1.2 Analyse du chapitre 2 - Description du projet et des variantes de réalisation

1.2 Analyse du chapitre 2 - Description du projet et des variantes de réalisation

FIGURE 2.1-2 CARTE RÉGIONALE DE CONTRAINTE

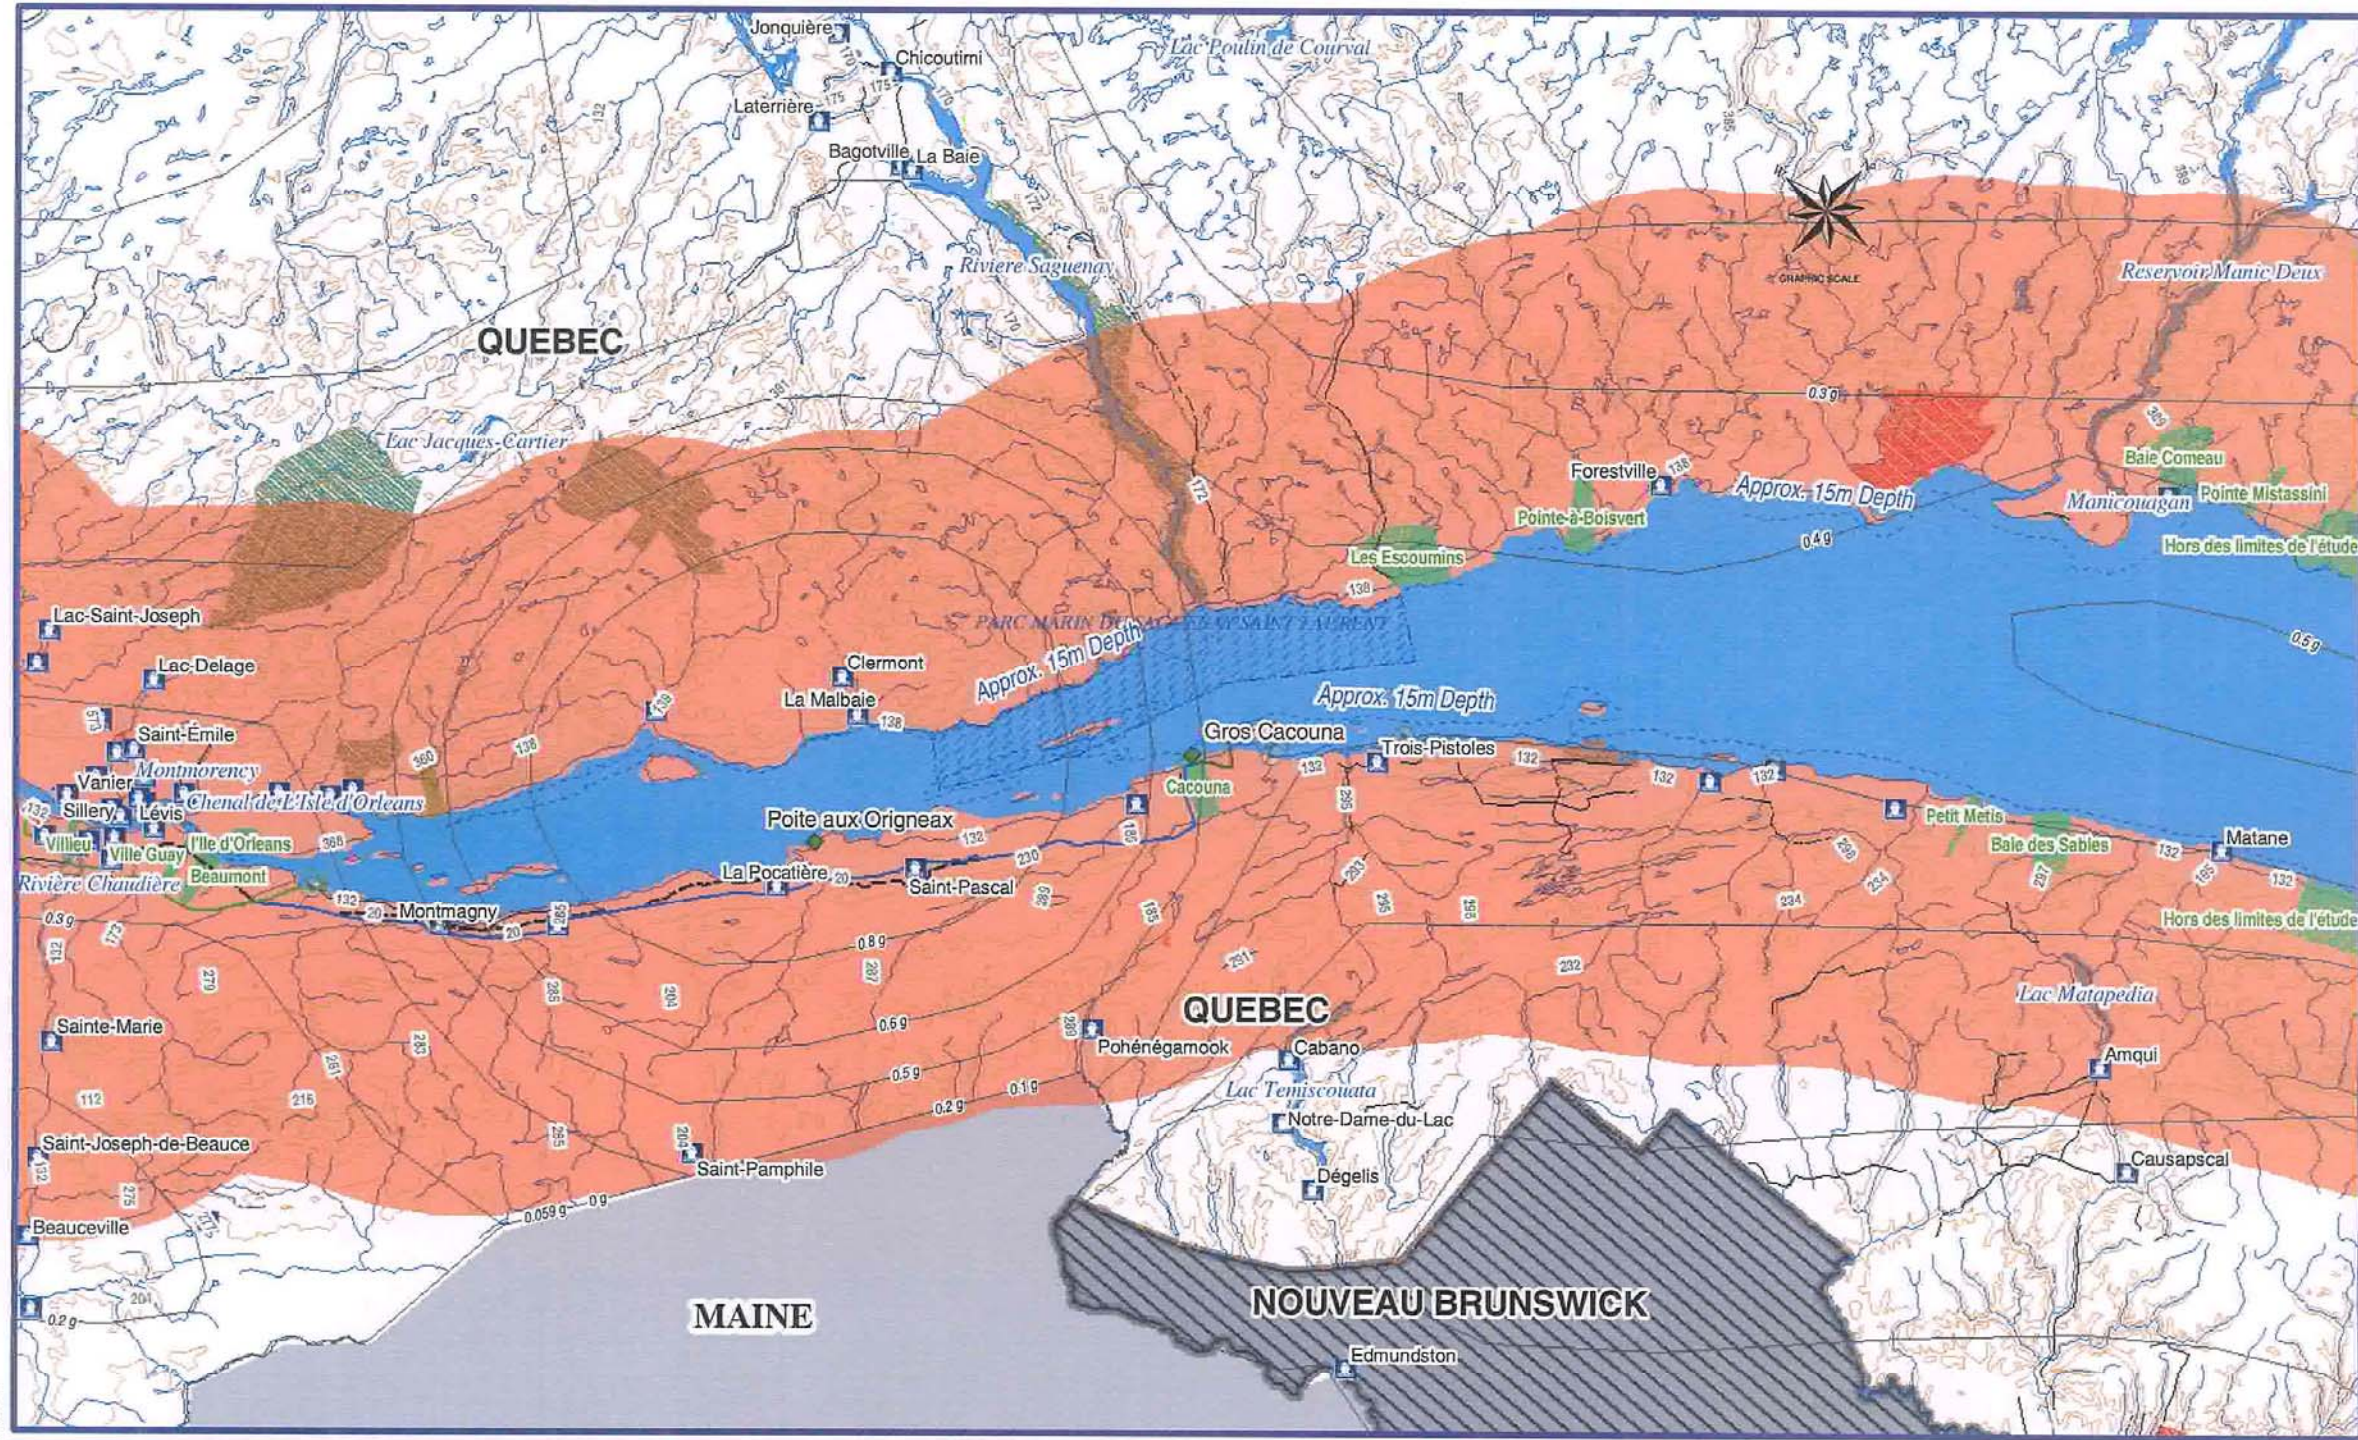
Le critère sur la distance de protection, basé sur une analyse de risque, est fixé à 1 km dans l'analyse régionale alors qu'au chapitre 9 il est plutôt fixé à 350 m.

Expliquer les hypothèses ayant mené à la détermination d'une distance de 1 km des zones aménagées et expliquer cette apparente contradiction avec les résultats présentés au chapitre 9.

Afin de réduire à un niveau négligeable la possibilité d'un impact sur la sécurité publique dans l'improbable éventualité du déversement d'une quantité de GNL, un terminal méthanier doit être situé à une distance sécuritaire d'installations ou d'activités publiques. Pour le choix d'un emplacement, le critère de distance de 1 kilomètre a été retenu parce que l'expérience des terminaux méthaniers aux États-Unis et ailleurs a démontré que les évaluations les plus prudentes des périmètres de radiations thermales et des zones de dispersion de vapeurs résultant d'échappements accidentels hypothétiques se situent bien en deçà de 1 kilomètre.

Le critère de distance de 1 kilomètre n'a été utilisé que pour le choix préliminaire d'emplacements. Une évaluation prudente a été faite puisqu'il était connu que les zones ayant servi au calcul réel seraient fort probablement plus petites.

La carte des contraintes a été corrigée ; elle est jointe.

FIGURE 1

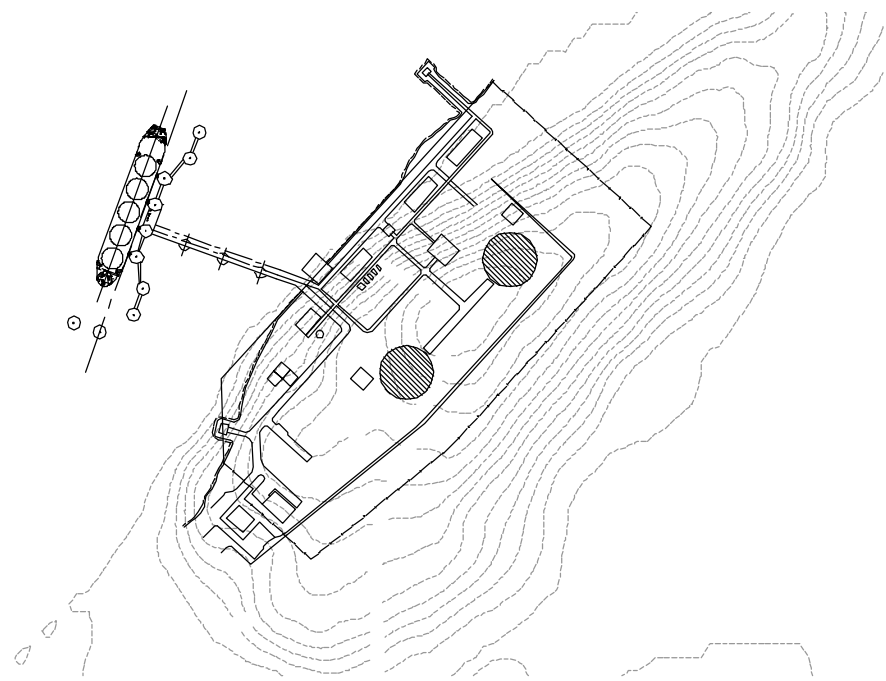
L'étude d'impact présente cinq options de variantes de plan d'aménagement. Afin de bien comprendre ces différentes options, l'initiateur doit présenter des schémas illustrant chacune de ces options ainsi que l'option 1 révisée, présentée à la page 2-26.

Le terminal GNL d'origine du Projet pilote de l'Arctique, proposé au début des années 1980, est décrit à la figure 1. La proposition nécessitait le dynamitage et l'excavation d'une partie considérable de Gros Cacouna et la mise en place des roches excavées dans le Saint-Laurent afin d'établir la zone du site souhaitée. Comme on peut le voir sur la figure, le Projet pilote de l'Arctique impliquait des perturbations considérables. Énergie Cacouna a pensé que le projet pourrait être considérablement optimisé si l'on utilisait la zone perturbée existante pour réduire substantiellement la surface à perturber dans sa proposition de Projet pilote de l'Arctique.

FIGURE 2.3-2

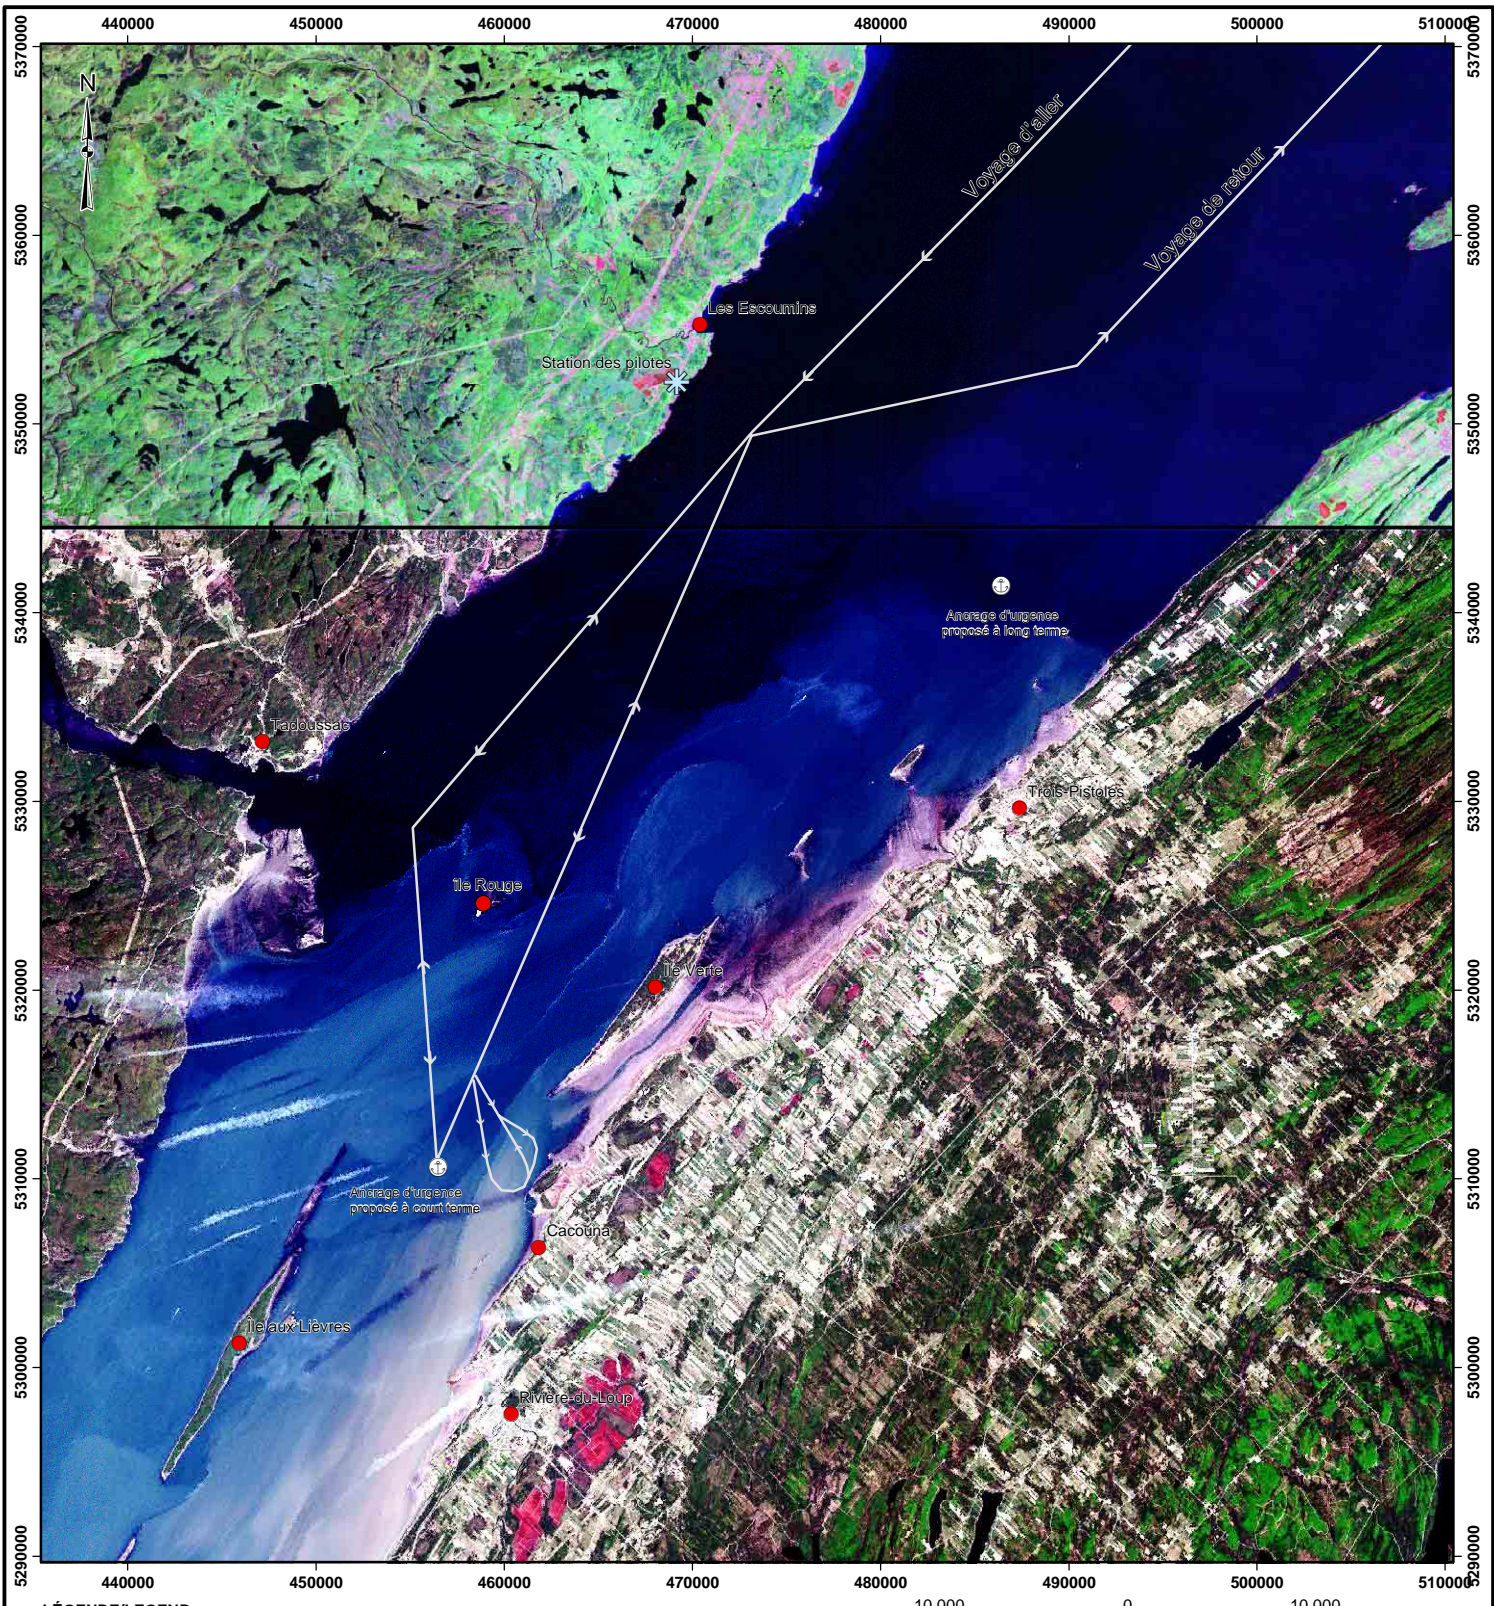
- (a) Si le soutien des remorqueurs n'est pas disponible, où serait situé le point d'ancrage désigné du méthanier en cas de mauvais temps?
- (b) Pourquoi les remorqueurs brise-glaces ne seraient-ils pas disponibles?

En consultation avec la Corporation des pilotes du Bas-Saint-Laurent, deux points d'ancrage ont été identifiés; l'un d'eux est situé à 3 km du poste d'amarrage et l'autre est à 7 ou 8 km des Îles Rasades. Les points d'ancrage sont indiqués dans la figure ci-jointe. Le point d'ancrage des Îles Rasades est actuellement utilisé par de gros pétroliers qui attendent un espace à la raffinerie Ultramar à Québec. Les pilotes choisiraient le secteur approprié, en fonction des conditions météorologiques. De forts vents, des prévisions de poussée des glaces ou une mauvaise visibilité pourra justifier l'ancrage d'un navire.
